DIRECCIÓN NACIONAL DE SANIDAD DE LAS FF.AA.
DIVISIÓN ADQUISICIONES
SECTOR D.A.I.H.FF.AA.

COMUNICADO 2:

Atento a la solicitud recibida de las empresas PROGRAMA S.R.L. y FRANCO MEZZETTA S.A. referente a la **LICITACIÓN PÚBLICA N° 088/24** convocada para la contratación de una empresa que realice **“RECAMBIO SOBRETecho BLOCK QUIRÚRGICO E IMPERMEABILIZACIÓN AZOTEA”**.

Lic. Publica N° 088/24 Recambio sobretecho block quirúrgico e impermeabilización azotea.

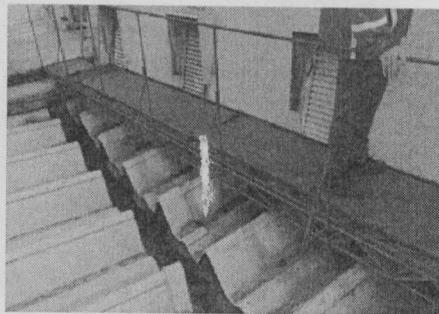
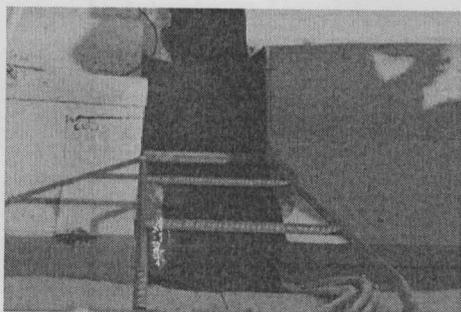
6 – Se deberá cotizar el mantenimiento de hierros de pasarela y de las escalerillas que descienden a canalones, con antióxido y esmalte sintético. ¿Es esto correcto?

7 – La pasarela además de hacerle el mantenimiento también se cambiará la superficie de pisado con un planchón. ¿Este planchón de qué tipo sería?

- 6) Es correcto lo planteado.
- 7) Se realizara mantenimiento a la pasarela metálica y se deberá colocar un material de madera pero apto para exterior, en la visita se mencionó que podía ser una opción de chapa labrada pintada.

Ejemplo de cañerías y tanques en desuso (visto en el techo en forma de octágono)

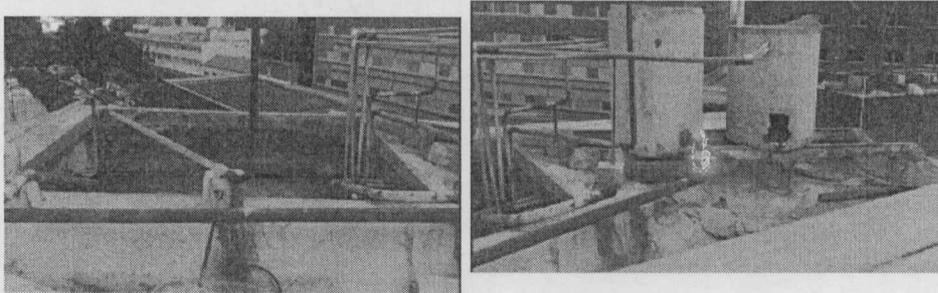
8 – No se reacondicionará la escalera marinera que lleva al techo superior (el techo en forma de octágono), ¿es esto correcto?

11 – ¿Quedaría a cargo del organismo el retiro de cañerías en desuso?

- 8) No se reacondicionara la escalera marinera de acceso al techo de la cúpula.
- 9) No se cotizara la canalización y ajuste de instalaciones eléctrica y sanitarias por sobre los techos y chapas.

- 11) Queda a cargo del organismo el retiro y/o adecuación del sistema exterior sobre el techo de la cúpula.
- 12) No se realizarán trabajos extras a la impermeabilización y fisuras relativas a ellas.

Azotea
Escala 1/200

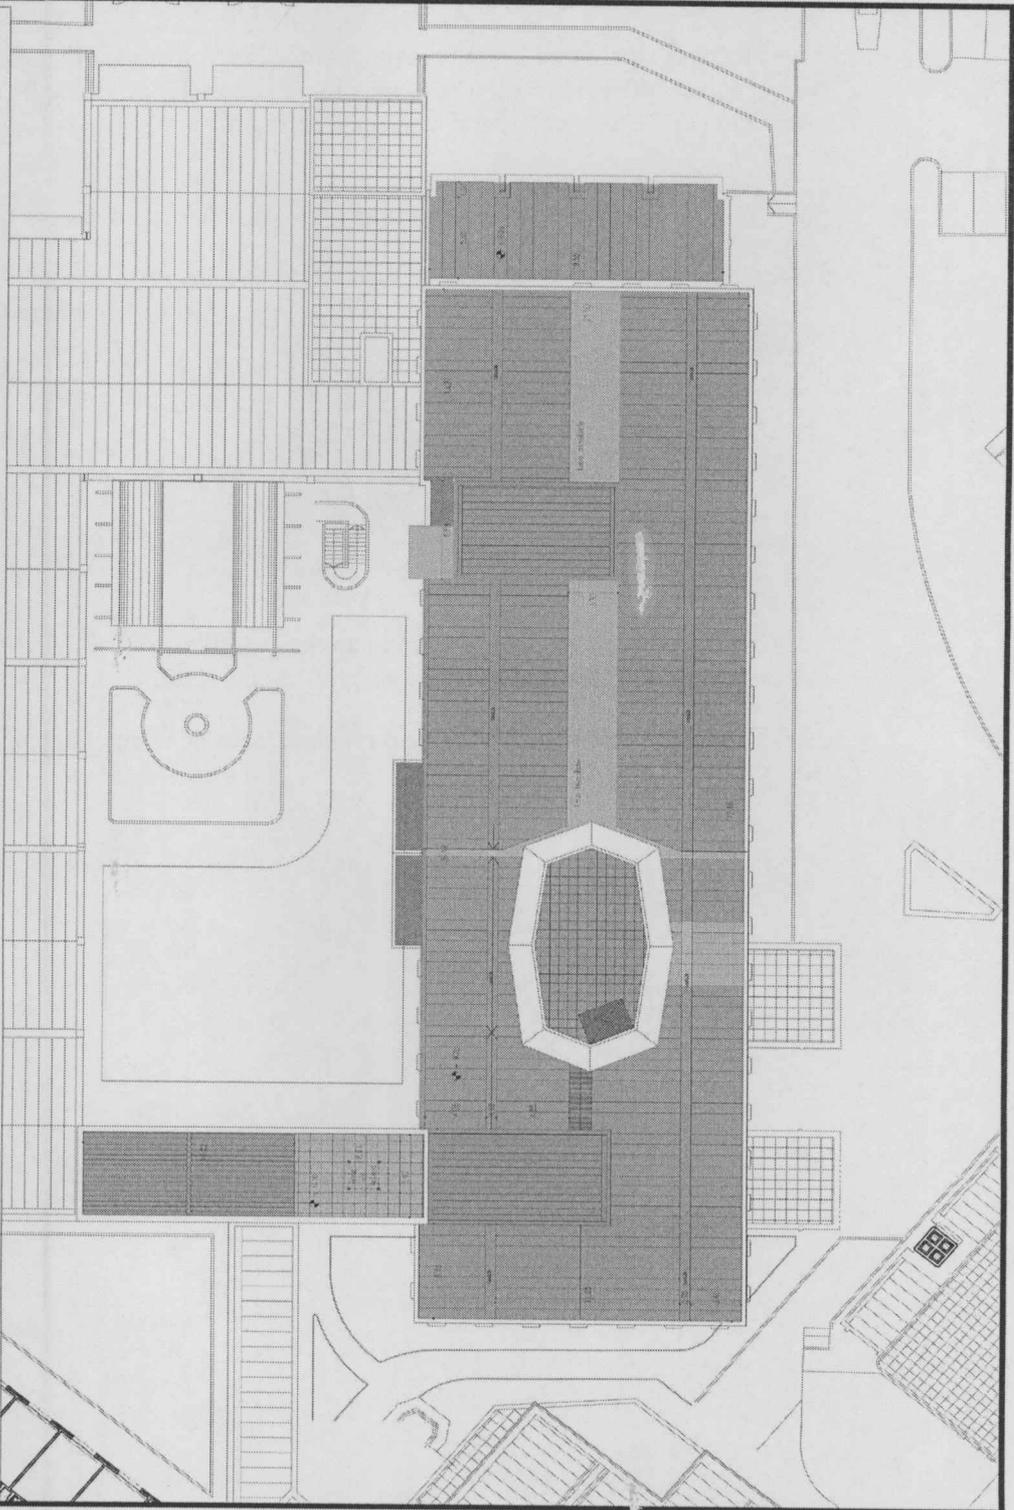
Buenas tardes, desde la empresa Programa SRL adjuntamos las siguientes consultas con el fin de aclarar las tareas que deben llevarse a cabo por sector de techo. Adjuntamos también un esquema correspondiente, el cual está marcado con referencias sectorizadas por color. Quedan marcados esos espacios para asegurar una comprensión clara de acuerdo a lo discutido durante la visita.

1 – Los sectores resaltados en verde requerirán que se retire el sobretecho actual de chapa y se instale uno nuevo (calibre de chapa de acuerdo a lo que indique los fabricantes) incluyendo también las babetas y soportes. Además, se requiere la impermeabilización completa de dichos sectores, lo cual incluye previamente el hidrolavado y la reparación de cualquier fisura que pudiera existir. ¿Es esto correcto?

2 – Los sectores naranja se deberá retirar las chapas de fibrocemento existentes y se colocará nueva, comprendiendo además las protecciones necesarias para el área y el equipamiento existente por debajo de estos techos. ¿Es esto correcto?

3 – Los sectores azules sólo se limpiarán, se hidrolavarán, se reparara cualquier fisura existente y se repintarán con membrana líquida blanca. No se cambiarán membranas existentes ni se corregirán pendientes. ¿Es esto correcto?

4 – Los sectores amarillos se reimpermeabilizará con membrana geotextil en pasajes de techos y con membrana asfáltica en el sector de la torre (incluyendo dados de apoyo de antena y vigas), no se hará mantenimiento a los hierros y vigas del soporte de la antena. ¿Es ésto correcto?

5 – El sector violeta corresponde a una abertura a cambiar incluido el policarbonato y los perfiles existentes que conforman la abertura. ¿Es esto correcto?, en caso de que sea así ¿mandarán planilla con esas medidas, terminaciones y materiales especificados?

- 1) Lo planteado es correcto.
- 2) Lo planteado es correcto.
- 3) Lo planteado es correcto.
- 4) Lo planteado es correcto, no se harán mantenimiento a las bases de la antena existente.

- 5) Lo planteado es correcto, se deberá recambiar la claraboya existente con materiales y terminaciones similares a la existente. No requiere memoria ni planilla específica.
